TITLE: Sheet_1		REV: 1.0
	Company: Your Company	Sheet: 1/1
	Date: 2023-02-10	Drawn By: Denjhang

TITLE: Sheet_1

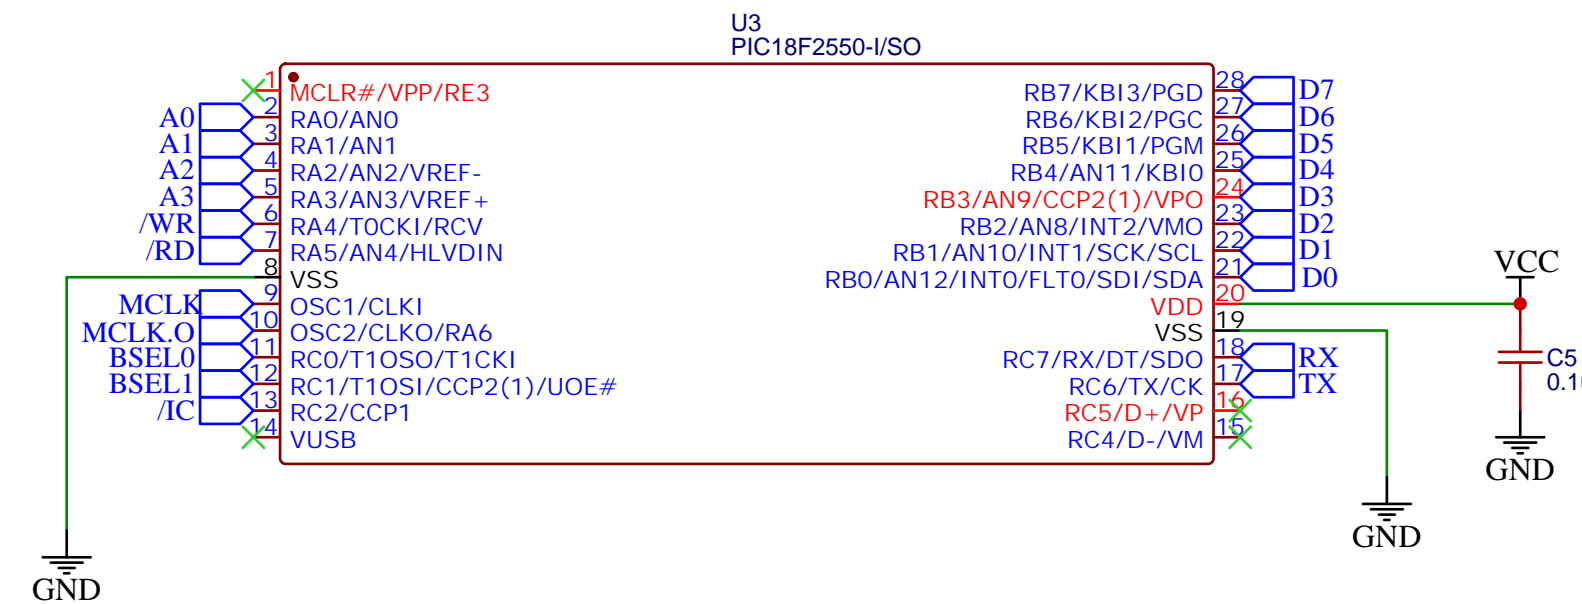
注意，有源晶振有个点

已坏一个有源晶振，建议添加无源晶振
不要反复拉电源开关，这样会烧坏晶振

- 1.重新隔离DC和USB的地
- 2.添加SPFM logo

- 1.发现又有时无法启动，考虑添加ADUM1201
参考网上的串口隔离电路，除了要隔离电源，还要隔离信号。

- 1.USB和DC使用独立的隔离模块
- 2.删除多余开关
- 3.添加贴片MCU

1. 之前测试时，有印象使用双隔离模块将导致发热，反复断电
2. 该版本0.6没有经过验证，但是IAP版本有这样的设计，发现不能同时使用USB和DC供电，只可二选一，同时使用时一定会引入DC噪音
3. 卡槽上下两侧不要放直插运放，容易机械干涉
4. 电源设计恢复0.55版本，DC和USB只可二选一

1. DC 9V固定输入
2. DC和USB使用不同的隔离模块
3. 加A0512, 使用 12V给AMP供电
4. A0512/0912可选取电
5. 为总线添加 12V, 删除单电源运放供电
6. 使用TL074CDR
7. 焊接时不要使用排母连接电源模块, 必须直接焊接
8. 测试升压模块可选电源, 9V-DC或5V-USB直接转换

避免二次过降压模块浪费效率

考虑STM32版本删除USB供电

- 9.直插封装PIC远离插槽
- 10.A0912是非标准模块，价格贵

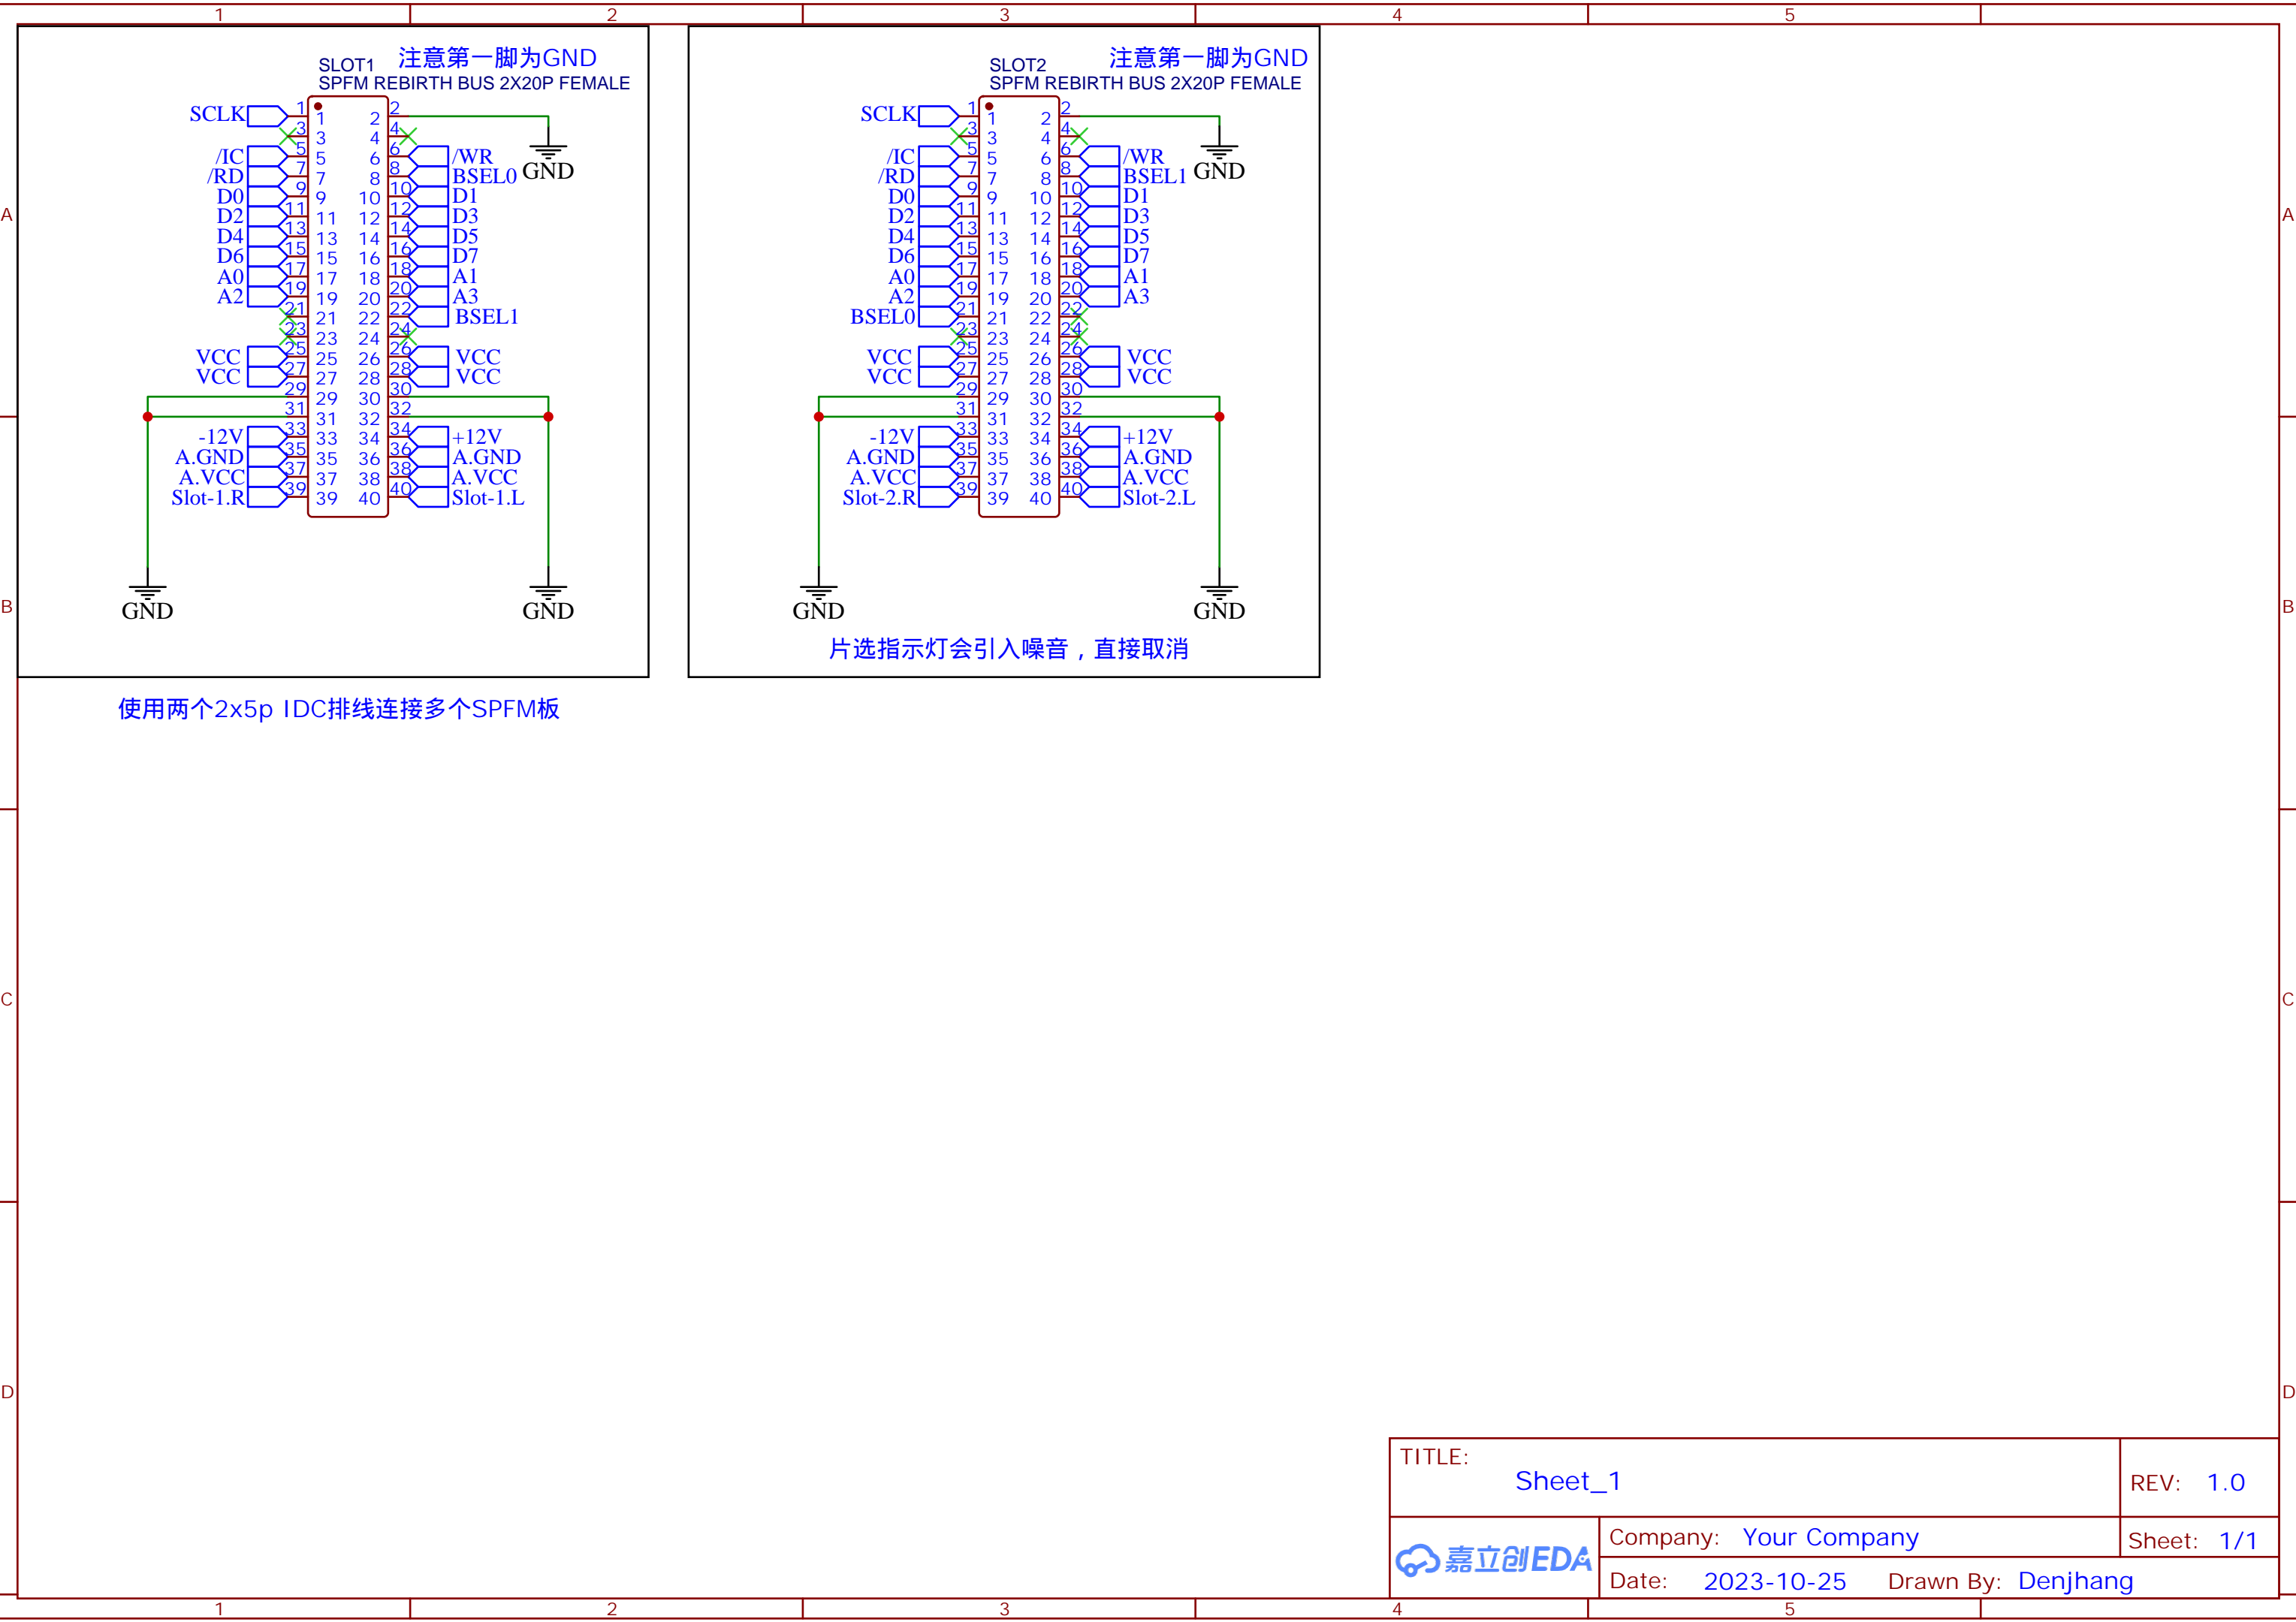
1. 已修正PCB中电位器位置不对齐模块板的问题。
2. 已删除DC-DC稳压模块，那个会啸叫
3. 删除二极管，保留整流管
4. 添加大容量电解电容
5. 修复DC口的错误接线
6. 增加音频总线

使用时发现插YM2608压降严重，请做以下修改，无需重画PCB：

1. 删除整流管，那个将带来1V压降
2. L2地隔离电感，没什么用
3. 删除BNX002，替换为IB0505S隔离稳压模块，效果完美
4. 此时无需外置USB隔离模块
5. 添加备用的无源晶振
6. 精简电容
7. DC和USB输入共地
8. 耳机孔位置左移
9. 添加Logo

RESPFM板间连接器-IDC排线
输入端

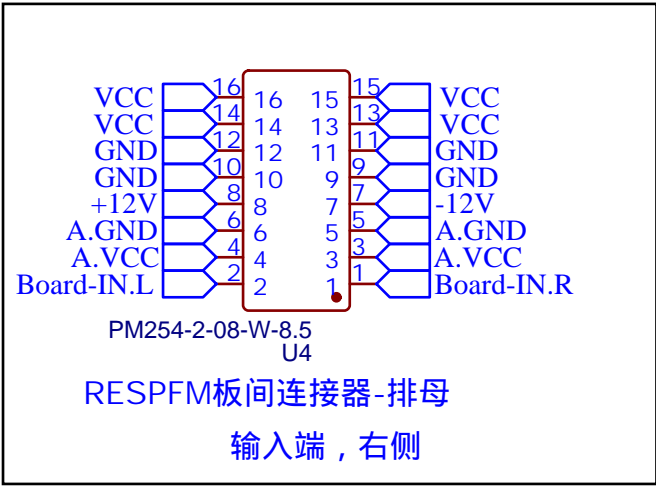
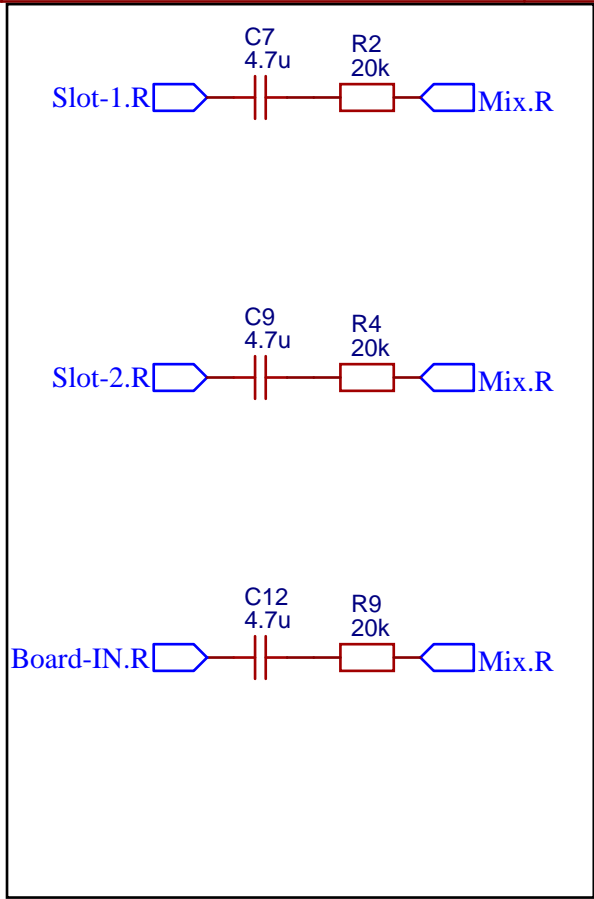
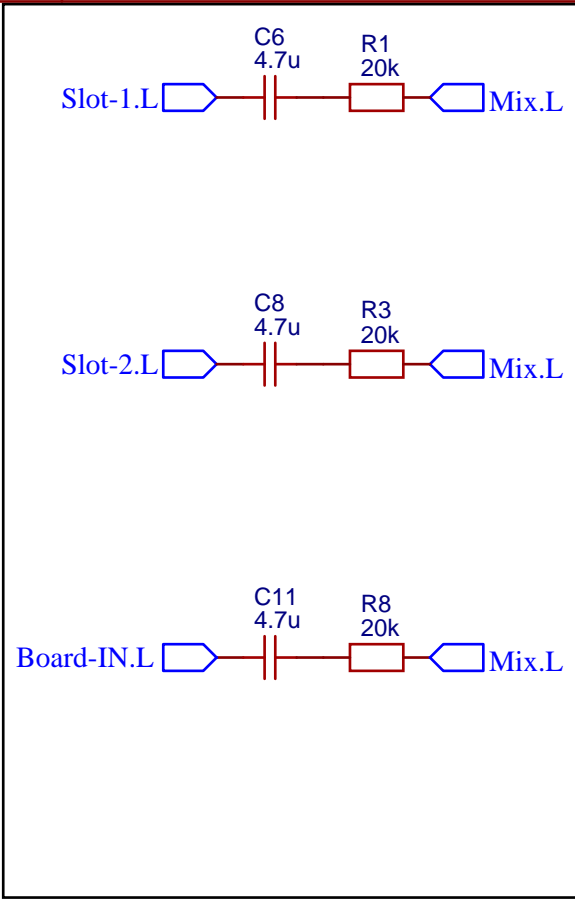
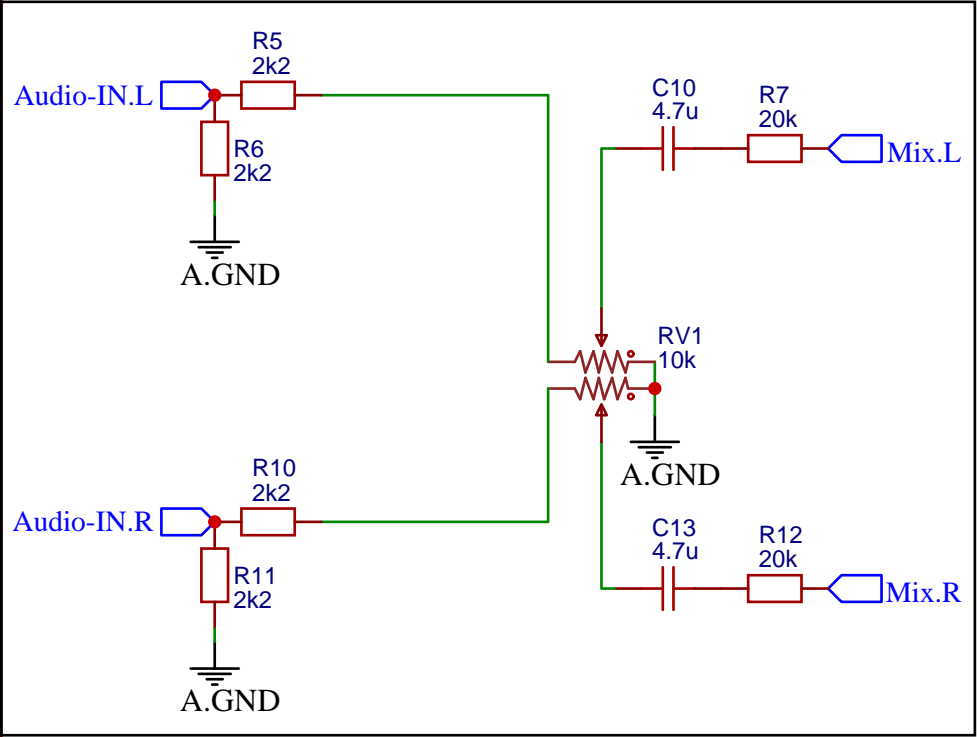
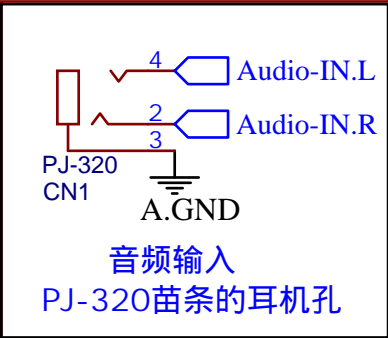
使用两个2x5p IDC排线连接多个SPFM板
